**Centrales solaires photovoltaïques au sol
Lieux dits « *les Bossènes* » et « *Jallais* »**

Dossier n° PC 044 05 19 T1005 et 044 05 19 T1006

**Réponse à l'avis de la Mission Régionale d'Autorité environnementale des Pays-de-la-Loire n°MRAe
PDL-2019-4296/4297 sur le dossier présentant le projet et comprenant l'étude d'impact.**

Figure 3. Localisation du tracé de raccordement envisagé de Donges 3

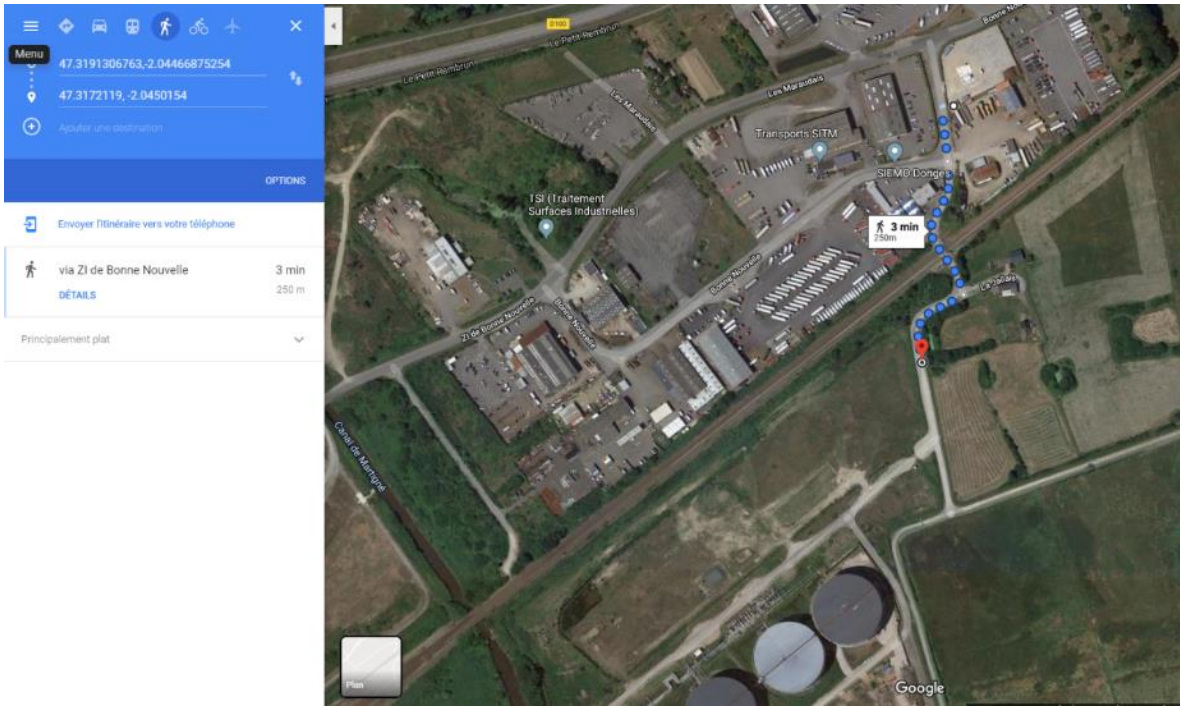
« La MRAe recommande de fournir un premier niveau d'évaluation des solutions de raccordement au réseau électrique envisagées, dans le respect de la démarche éviter, réduire, compenser. »

Pour le site de Donges 3, il est actuellement prévu un raccordement immédiat en plein réseau (en coupure d'artère sur une ligne de la zone industrielle) à 250 m du site.

Carte 1 : Localisation des sondages et zones humides

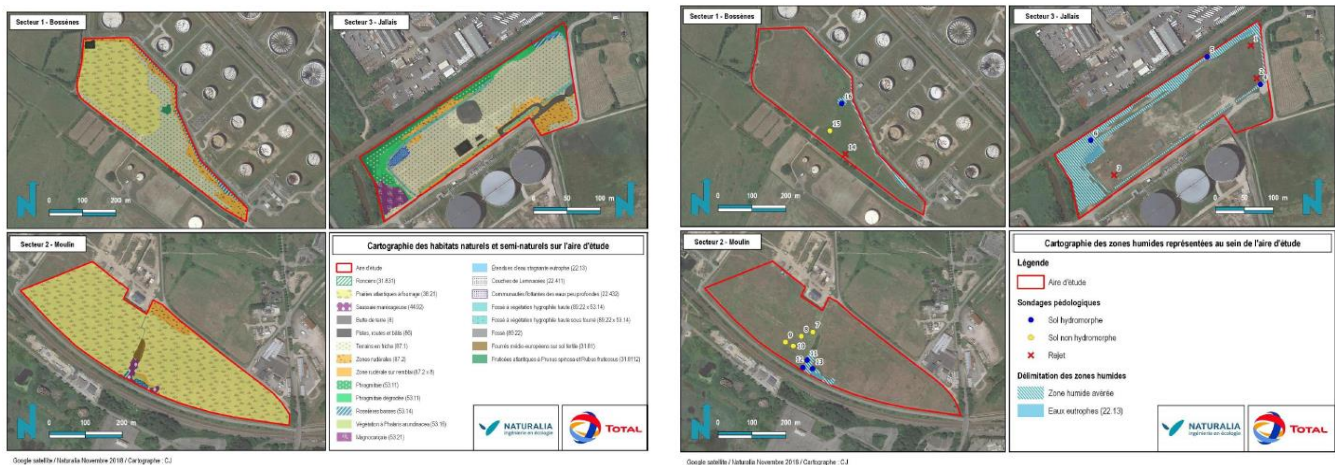
« La MRAe recommande de vérifier la délimitation des zones humides présentes en appliquant les dispositions issues de la loi du 24 juillet 2019 et, le cas échéant, d'ajuster le projet pour tenir compte des éventuelles évolutions qui en découleraient. »

Au regard de cette nouvelle réglementation ainsi que des sondages pédologiques et de l'analyse de la flore réalisés lors de l'état initial de l'étude d'impact, la délimitation des zones humides observées est identique à celle présentée dans l'étude d'impact.

Figure 5. Schéma du tracé du projet de contournement ferroviaire des sites industriels de Donges (Source : SNCF Réseau)

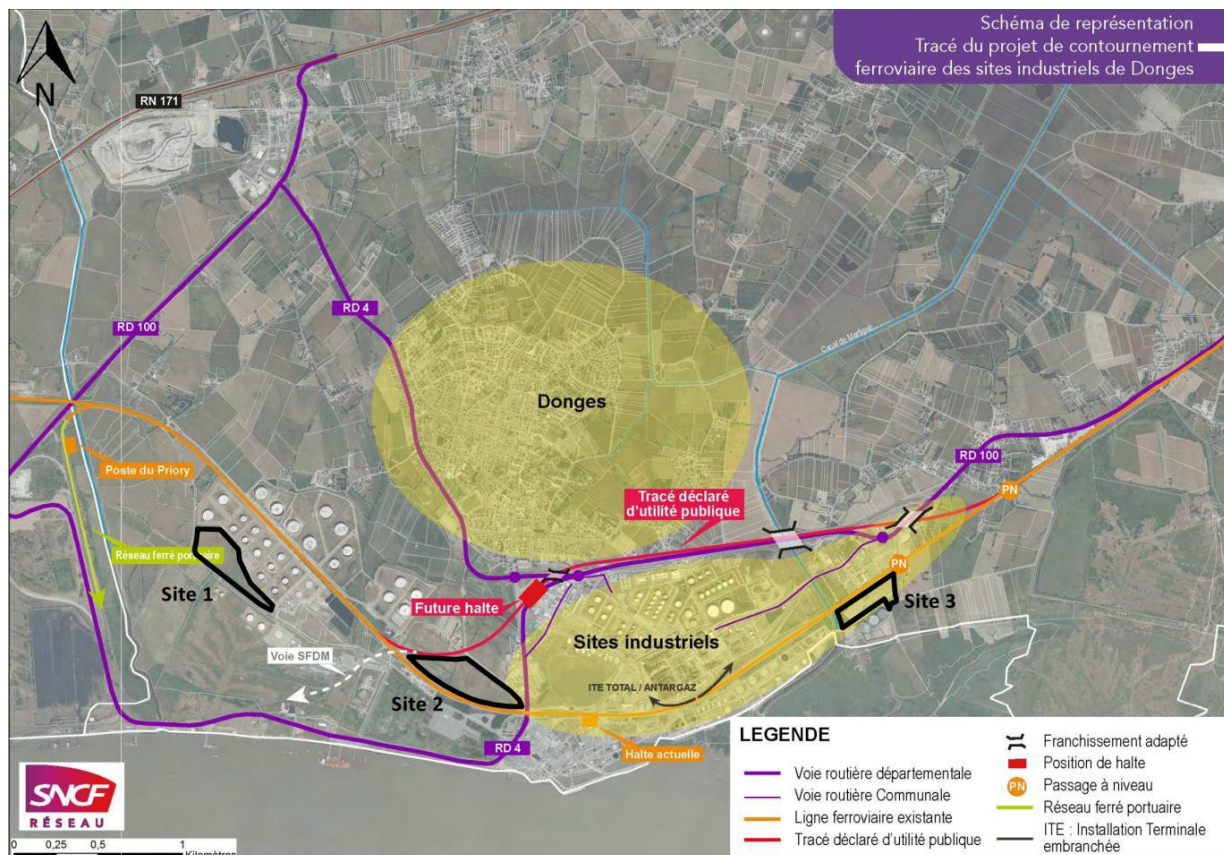
« La MRAe recommande de compléter la partie relative à la justification du projet et des choix retenus. »

La carte ci-dessous présente le schéma du tracé projeté. Le tracé du contournement projeté passera en limite immédiate au Nord du site 2. En revanche, la future voie ferrée sera plus éloignée du site 3 que la ligne existante qui longe directement le site.

Ce projet de contournement engendrera des travaux de long terme qui grèveraient l'accès au site 2 pendant plusieurs années. C'est pourquoi le site Donges 2 – Moulin a été abandonné.

Figure 6. Localisation et tracés approximatifs des projets de centrale photovoltaïque de Montoir-de-Bretagne et du Contournement ferroviaire des sites industriels de Donges (Source : Total Solar)

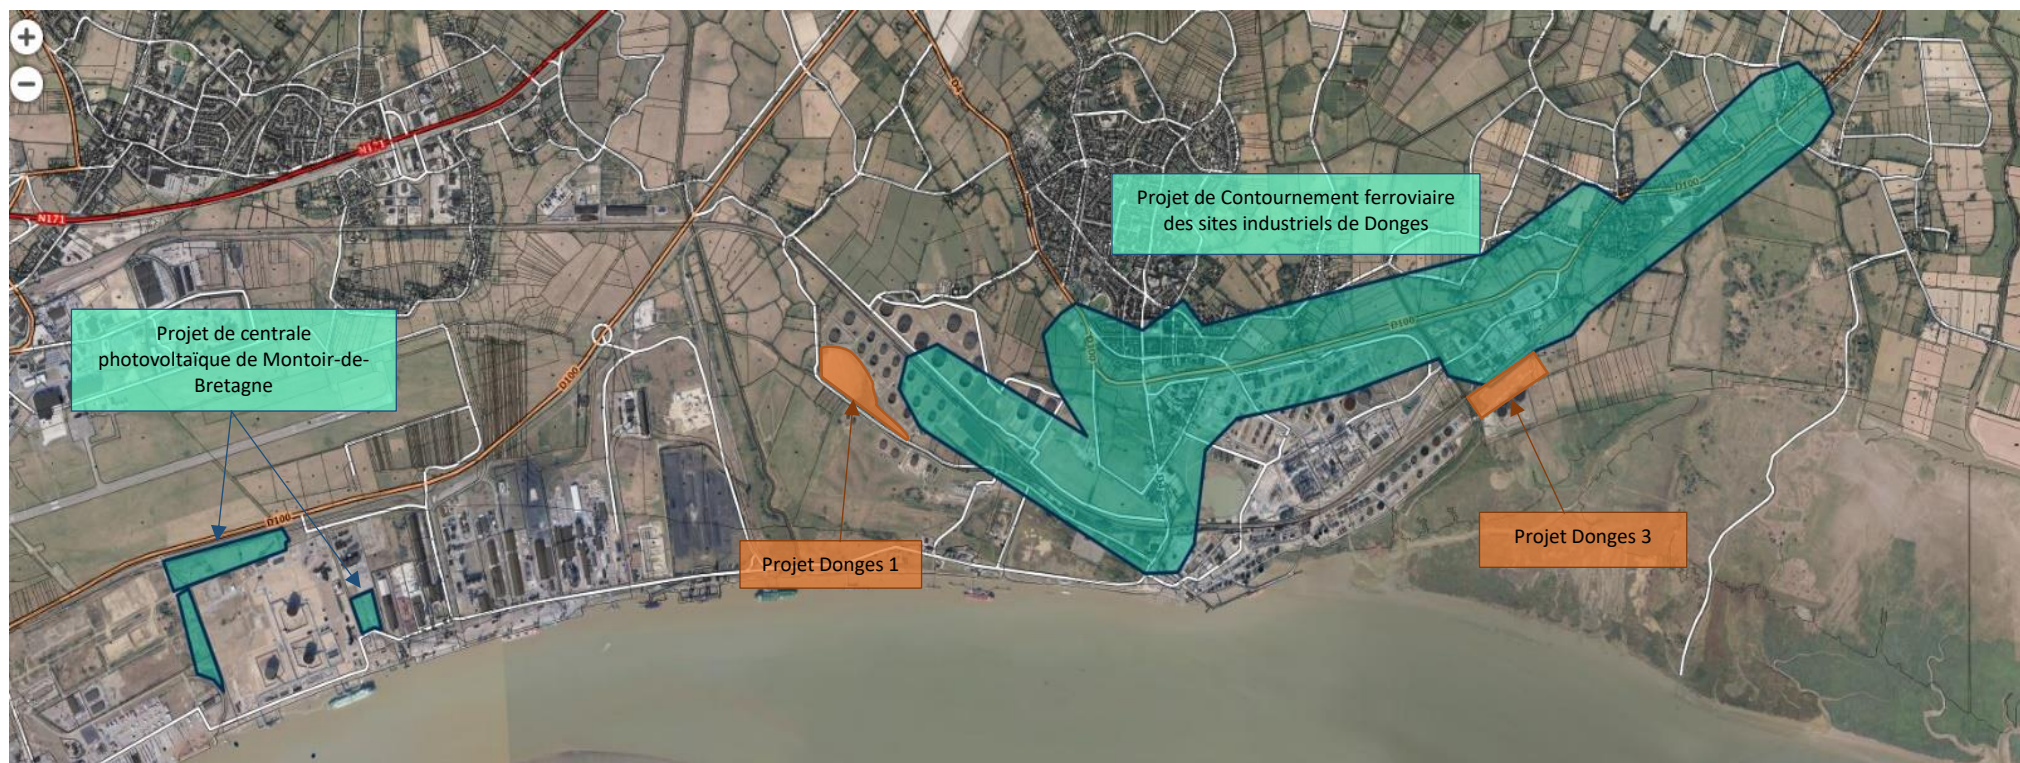
« La MRAe recommande de compléter la partie dédiée aux impacts cumulés de manière à illustrer les affirmations qui s'y trouvent. »

L'étude des impacts environnementaux du projet de centrales solaires de « Donges 1 et 3 » a étudié les potentiels effets cumulés de 8 projets dans un rayon de 10 km et identifie deux projets susceptibles d'avoir des effets cumulés : un projet de centrale photovoltaïque sur la commune de Montoir-de-Bretagne et le projet de contournement ferroviaire des sites industriels de Donges. Une carte de localisation de ces projets est présente page suivante (Figure 6).
